Service Bulletin ASWO M503335 /// Working Guide / Arbeitsanweisung

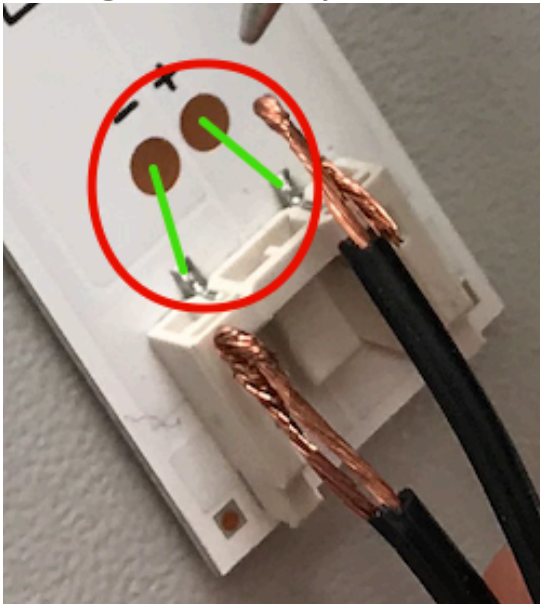
Wenn die gelieferte LED-Bar andere Stecker hat, als die defekte, müssen die Anschlusskabel direkt verlötet werden. Beachten Sie die korrekte Pinbelegung.

If the connector of the requested LED Bar has different connectors than the defective one you need to solder the cable to the PCB. Pay attention to the correct pin assignment.

1. Prüfen Sie vorher der Connector mit den Messpunkten verbunden ist (Durchgang vorhanden?)

Make sure the green lines are open

2. Falls Durchgang vorhanden das Kabel direkt an die Messpunkte löten. Andernfalls an die Pins vom Connector löten.

If the green lines are open solder the cables directly to the pattern. If not solder to the connector.
